**Analisi incongruenze**  
**“Progetto SIR-3” – “FTE AcegasApsAmga”**

Padova, 22 febbraio 2021

Nelle pagine che seguono sono riportate le incongruenze, le sovrapposizioni e le difformità rilevate tra il progetto definitivo della nuova linea tranviaria denominata SIR-3 redatto da APS Holding S.p.A. (di seguito chiamato "Progetto SIR-3") ed il progetto di fattibilità tecnica ed economica redatto da AcegasApsAmga S.p.A. ed approvato dal CdB Bacchiglione (di seguito chiamato "Progetto FTE AAA") relativo alla risoluzione delle interferenze tra la suddetta linea tranviaria e i sottoservizi in gestione alla Scrivente.

## STRALCIO I – VIA NICCOLO' TOMMASEO

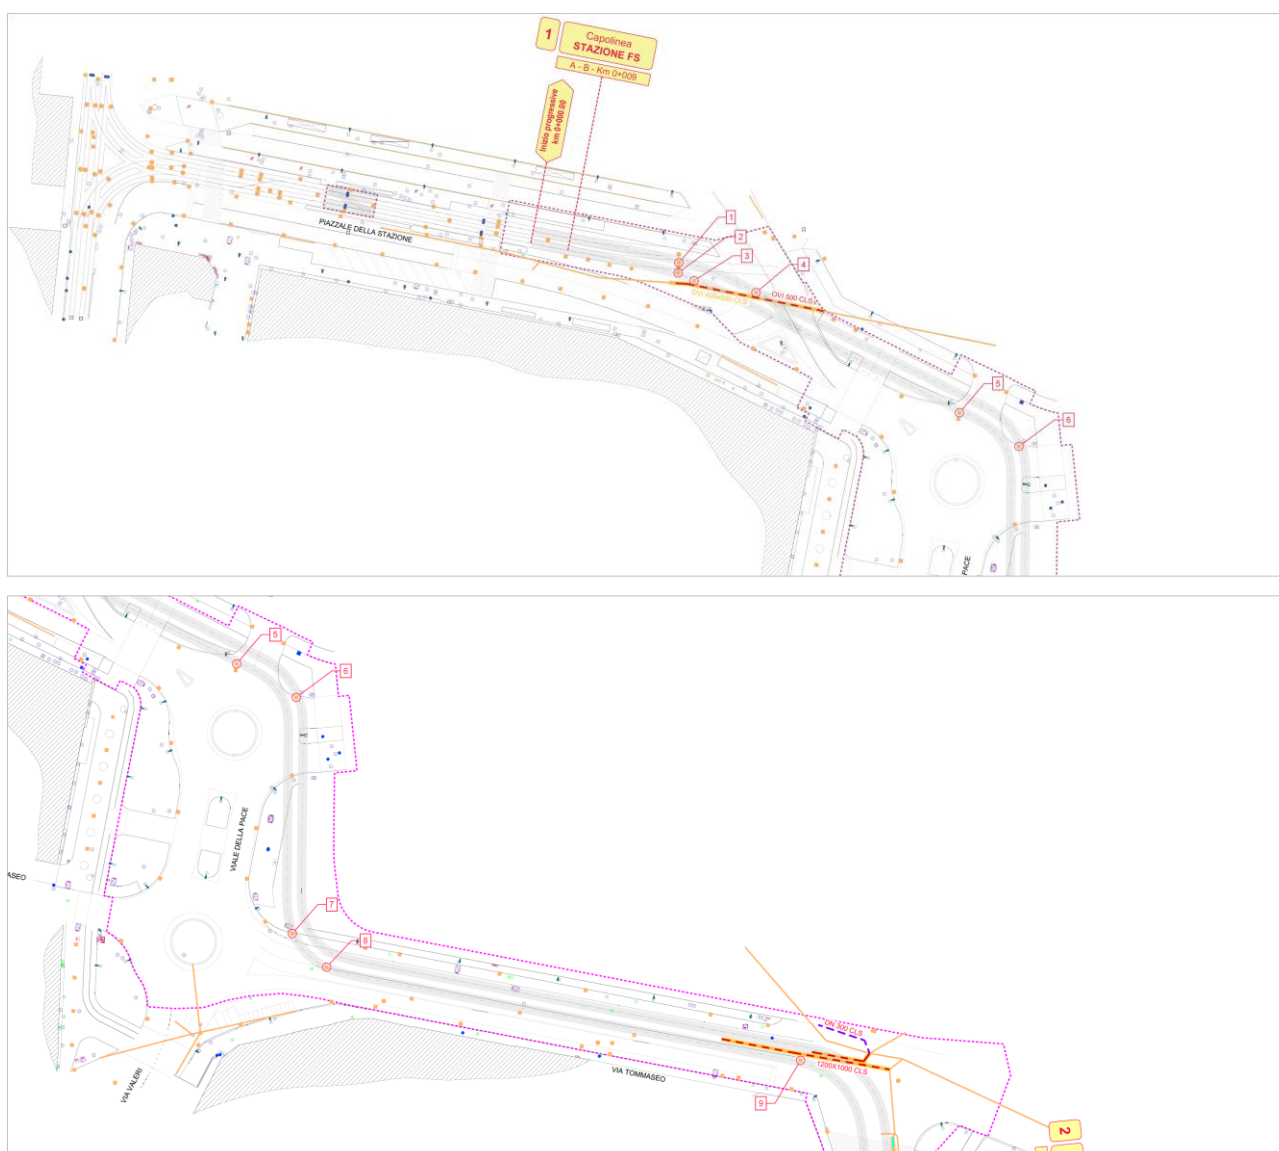
Nello stralcio I del "Progetto FTE AAA" non sono previsti interventi nei pressi del piazzale della stazione ferroviaria di Padova, mentre nel "Progetto SIR-3" sono previsti due interventi (**A1 e A2 - Interventi previsti su reti nell'ambito dell'appalto**) di semplice incamiciatura.

In via Tommaseo le due condotte di acquedotto (DN 150 ghisa e DN 500 ghisa) sono state spostate verso la carreggiata sud, mentre nel "Progetto SIR-3" vengono disposte in maniera errata, il DN 150 ghisa verso la carreggiata nord e il DN 500 ghisa sulla carreggiata sud.

Nello stralcio I del "Progetto FTE AAA" non sono previsti interventi nei pressi del piazzale della stazione ferroviaria di Padova, mentre nel "Progetto SIR-3" è stato inserito un intervento di bonifica.

In via Tommaseo si è deciso di bonificare nello stesso sedime la condotta fognaria posta verso la carreggiata nord, invece nel "Progetto SIR-3" si nota la completa assenza dello stato di fatto effettivo e la presenza di due interventi di bonifica non corrispondenti al reale stato di progetto inviato al CdB Bacchiglione.

### STRALCIO III – VIA GASPARE GOZZI

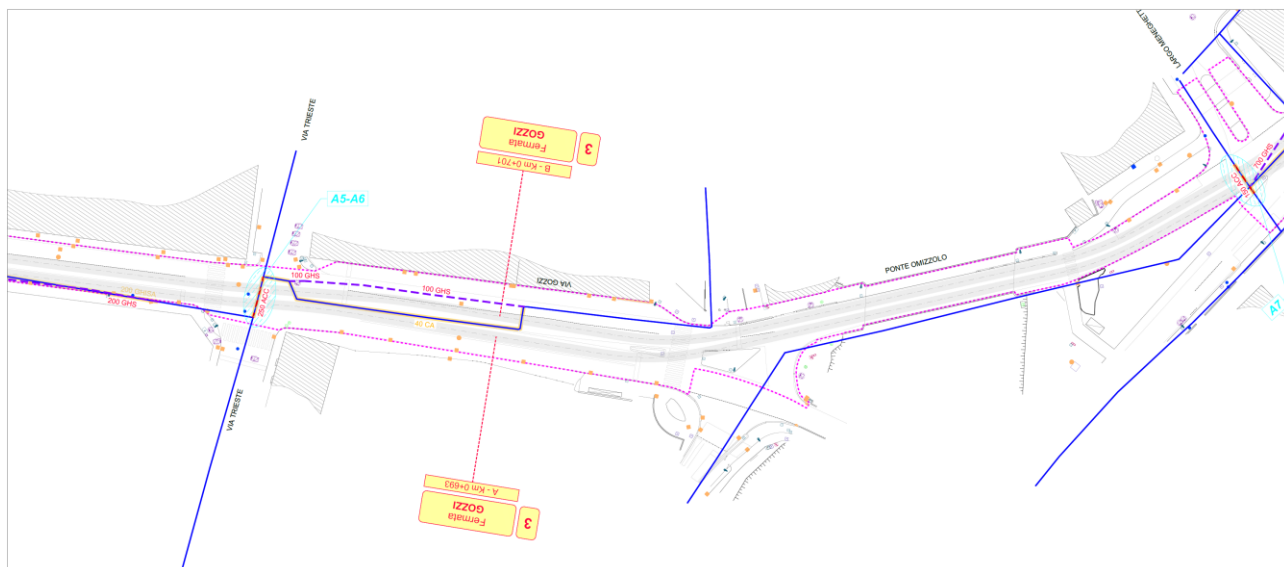
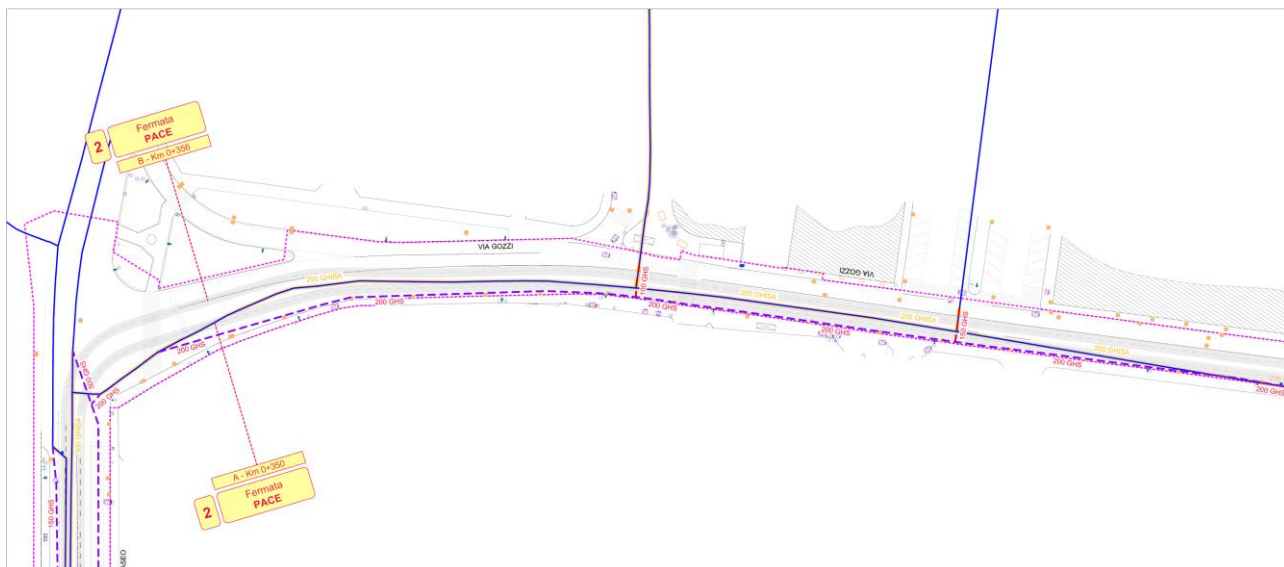
Nello stralcio III del "Progetto FTE AAA" si è deciso di bypassare completamente il DN 200 ghisa posto verso la carreggiata ovest e di chiudere l'anello ad est tra via Carlo Rezzonico e via Enrico degli Scrovegni, posando

un DN 100 ghisa e un allaccio diretto verso la carreggiata ovest. Inoltre si prevede la bonifica dell'attraversamento di via Trieste.

Anche in questo caso il "Progetto SIR-3" differisce completamente, prevedendo la posa di una nuova condotta lungo tutta la carreggiata ovest e l'incamiciatura delle condotte in attraversamento di via Carlo Rezzonico e via Enrico degli Scovignani. L'unica coincidenza è l'attraversamento di via Trieste, ma in questo caso l'intervento (**A5 e A6 - Interventi previsti su reti nell'ambito dell'appalto**) è di sola incamiciatura.

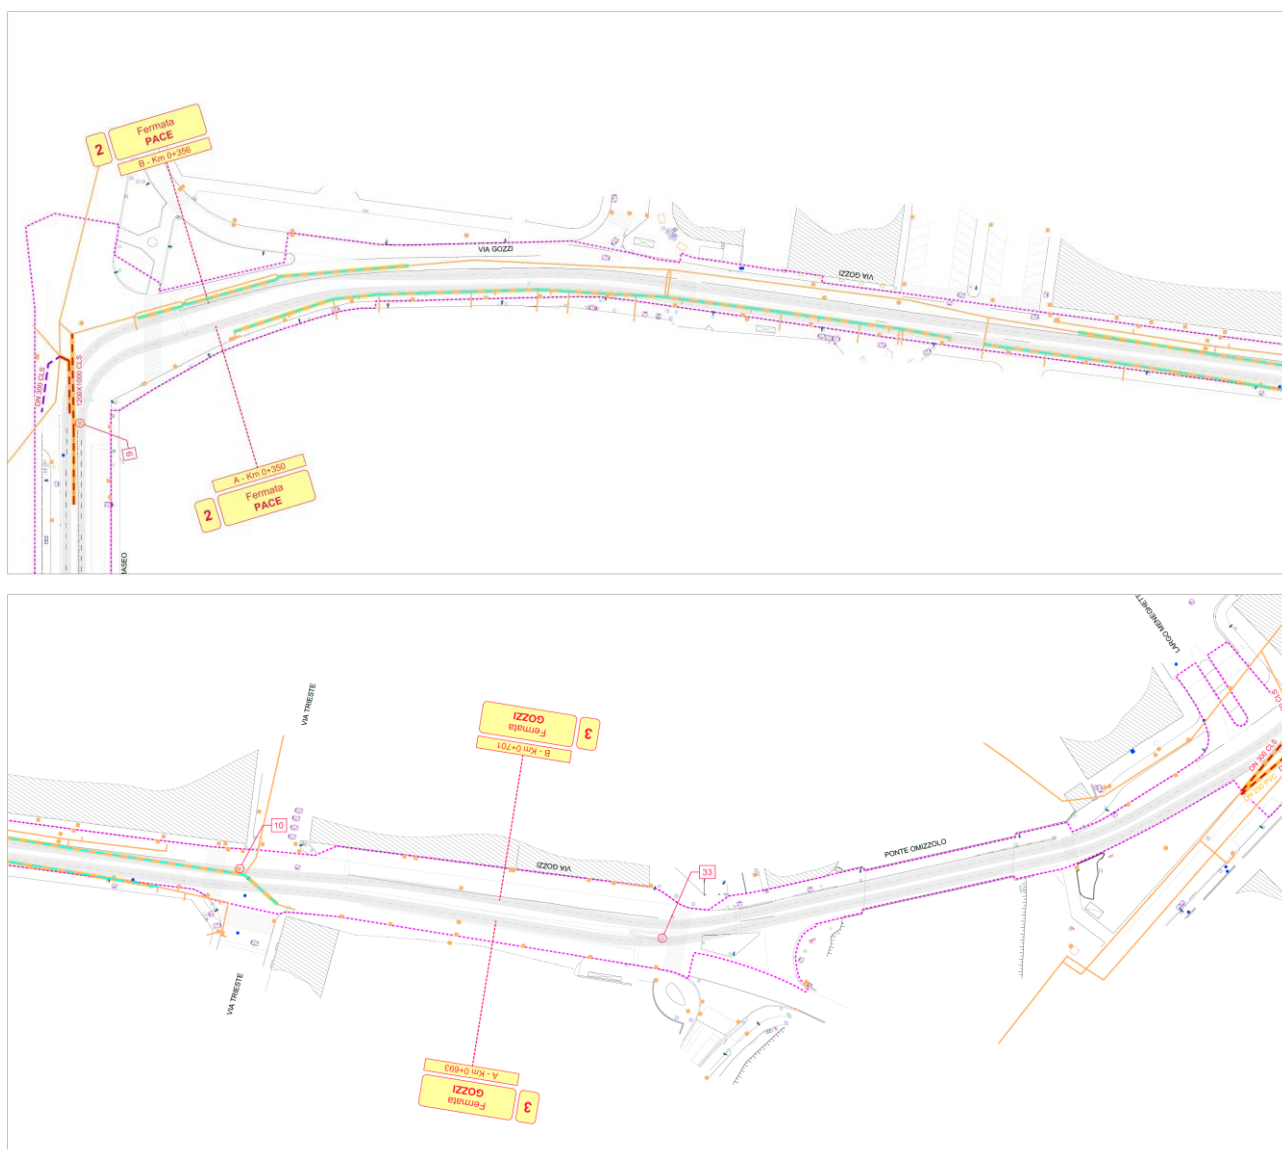
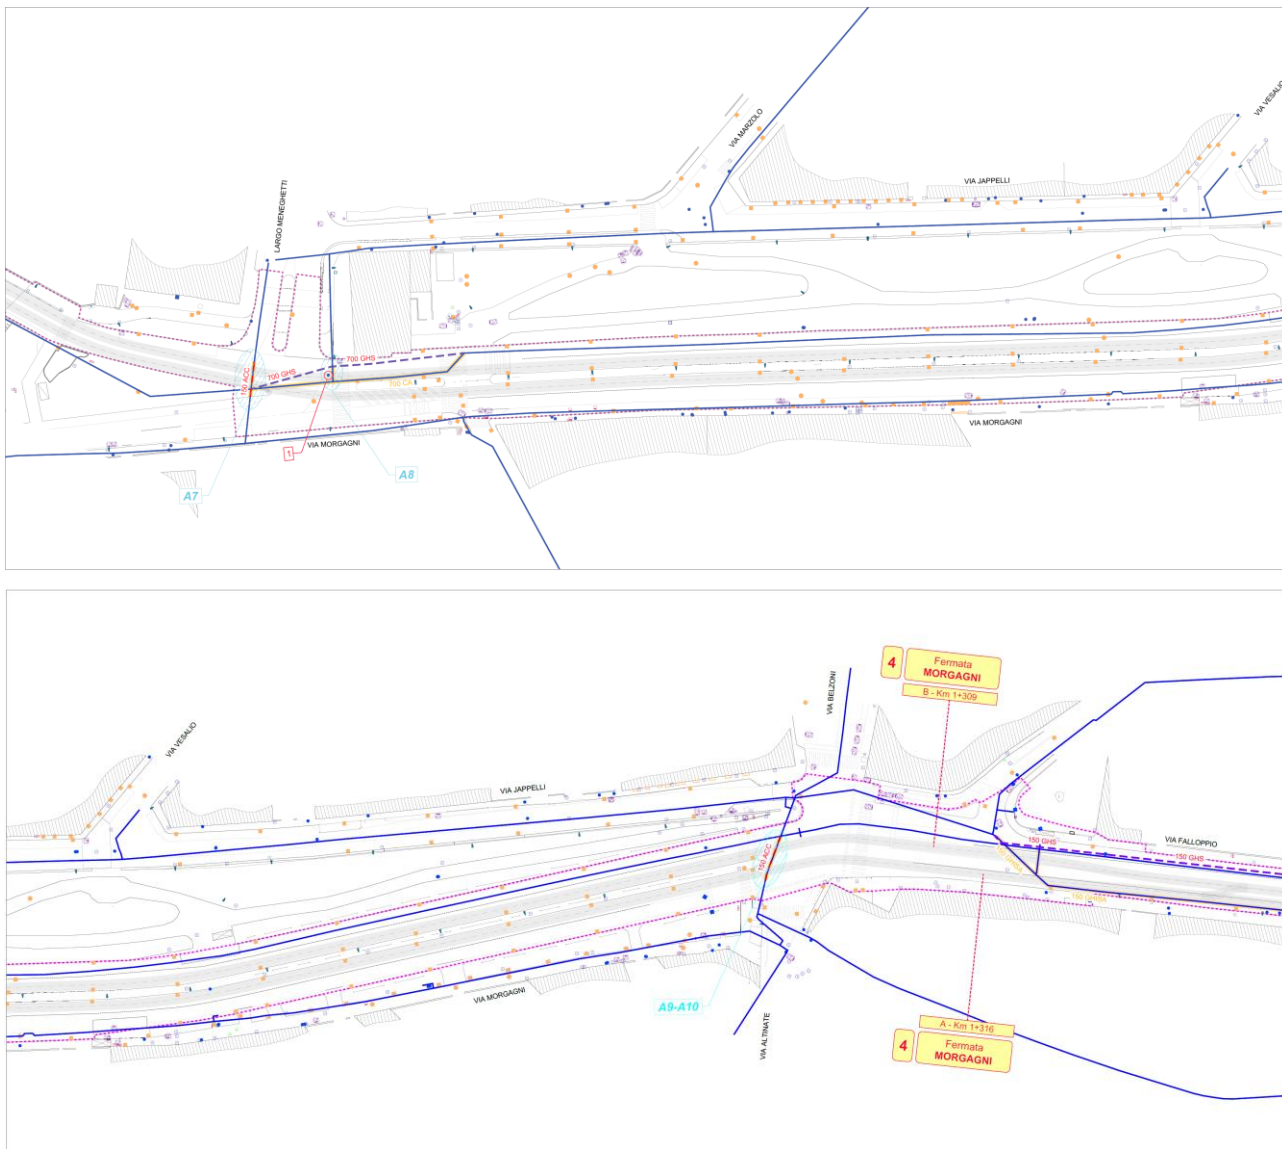
Nello stralcio III del "Progetto FTE AAA" non sono previsti interventi sulla fognatura, mentre nel "Progetto SIR-3" sono stati inseriti interventi di risanamento fognario (relining).

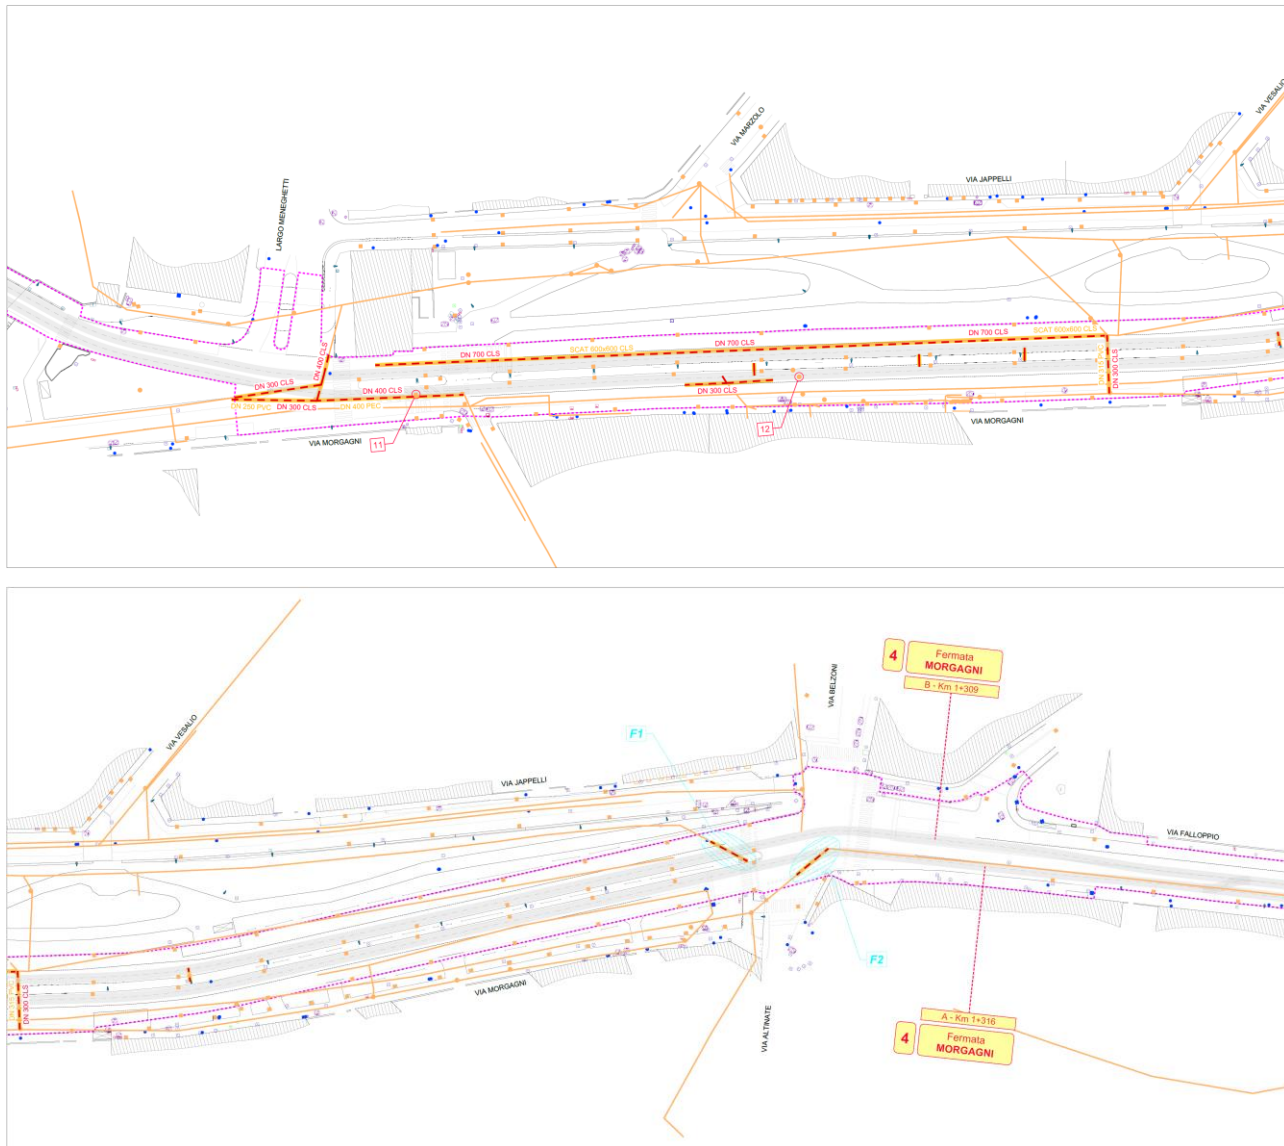
Nello stralcio IV del "Progetto FTE AAA" è prevista, in sostituzione a circa 100 m di DN 700 CA, la posa di un DN 630 pead dal ponte S. Omizzolo fino alla fine dell'aiuola e il relining sempre con un DN 630 pead da Largo Meneghetti in poi. Infine è stata progettata la bonifica dei due attraversamenti all'inizio e alla fine di via Morgagni, e la chiusura definitiva dell'attacco (DN 200 CA) al DN 700 CA.

Diversamente, nel "Progetto SIR-3" si prevede la posa di un DN 700 ghisa e non nello stesso sedime e lo spostamento della saracinesca dell'attacco al DN 700 CA (**A8 - Interventi previsti su reti nell'ambito dell'appalto**). Le uniche coincidenze sono gli attraversamenti all'inizio e alla fine di via Morgagni, ma in questo

caso gli interventi (**A7, A9 e A10 - Interventi previsti su reti nell'ambito dell'appalto**) sono di sola incamiciatura.

Nello stralcio IV del "Progetto FTE AAA", gli unici interventi inseriti sono la bonifica nello stesso sedime e con il medesimo diametro della condotta DN 400 cls in uscita dallo sfioratore nei pressi dell'incrocio con Largo Meneghetti, e la bonifica nello stesso sedime delle condotte di fognatura nera all'incrocio con via Falloppio. Nel "Progetto SIR-3", invece, in via Morgagni risultano molti interventi di bonifica delle condotte fognarie che in realtà corrispondono per la maggior parte alla rete di acque meteoriche. Gli unici interventi che coincidono sono la bonifica del DN 400 all'incrocio con Largo Meneghetti, mentre per quanto riguarda l'intervento

all’incrocio con via Falloppio (**F2 - Interventi previsti su reti nell'ambito dell'appalto**) i progettisti del SIR 3 hanno previsto la sola posa di piastre in calcestruzzo (o magrone) per la ripartizione dei carichi.

## STRALCIO V – VIA GABRIELE FALLOPPIO

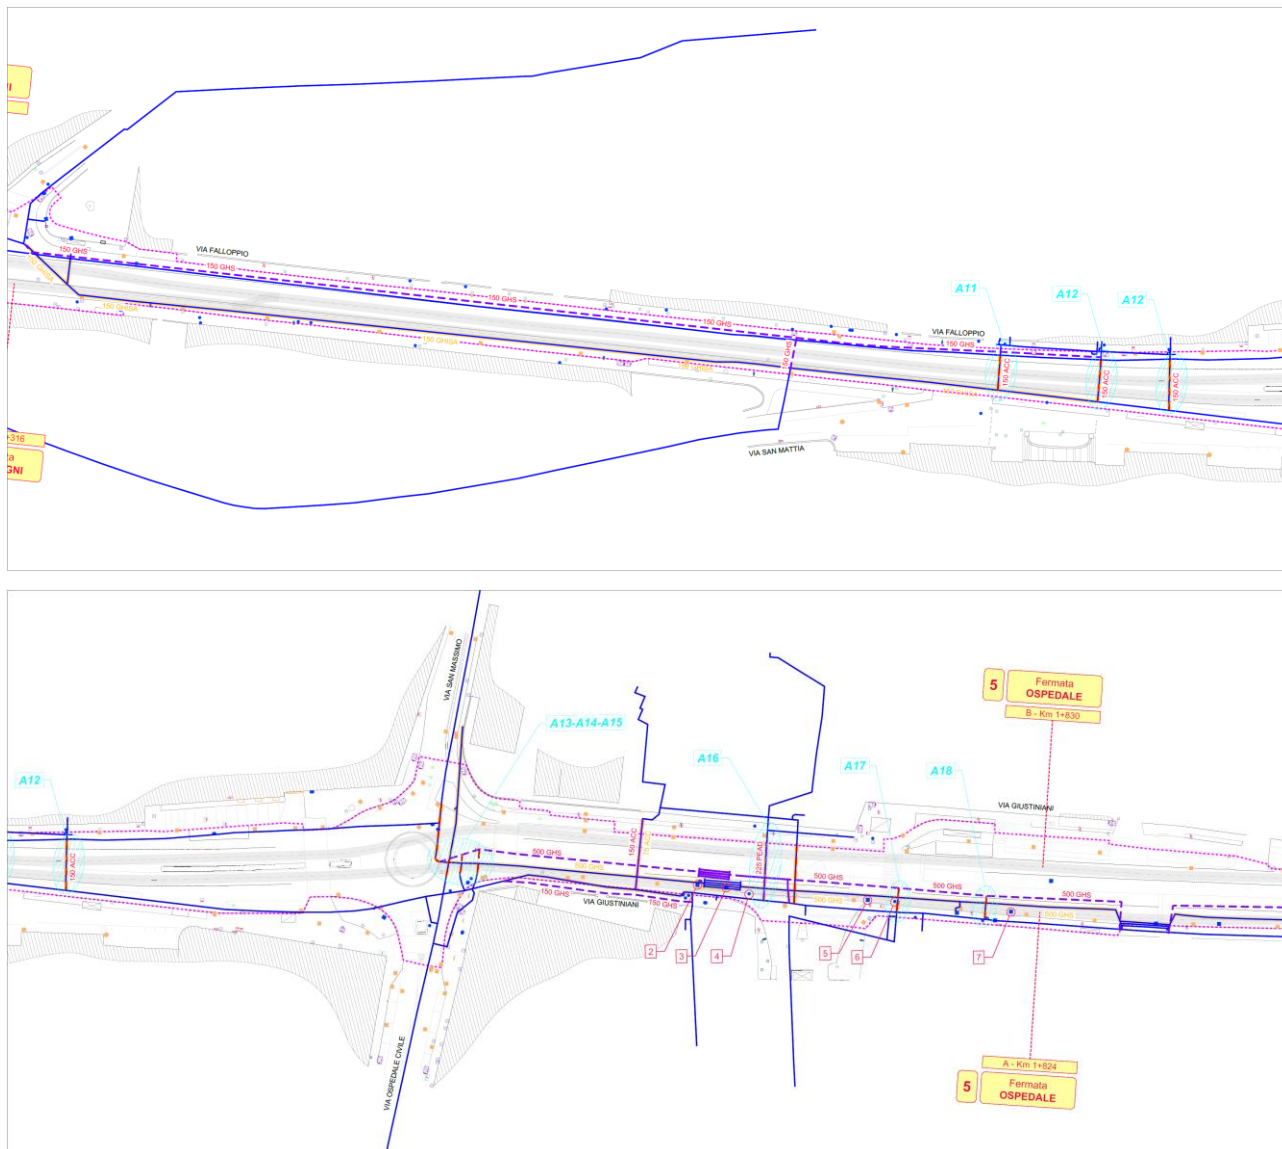
Nello stralcio V del “Progetto FTE AAA” è prevista la posa di un DN 150 ghisa lungo la carreggiata est, opposta all’esistente, e il rifacimento dell’attacco di via San Mattia.

Nel “Progetto SIR-3” si prevede la stessa tipologia di intervento per quanto riguarda la posa del nuovo DN 150 ghisa, anche se con un’estensione leggermente più ridotta.

Gli interventi che differiscono sono le tre incamiciature (**A11, A12 - Interventi previsti su reti nell'ambito dell'appalto**), infatti le tre condotte poste in trasversale saranno completamente bypassate.
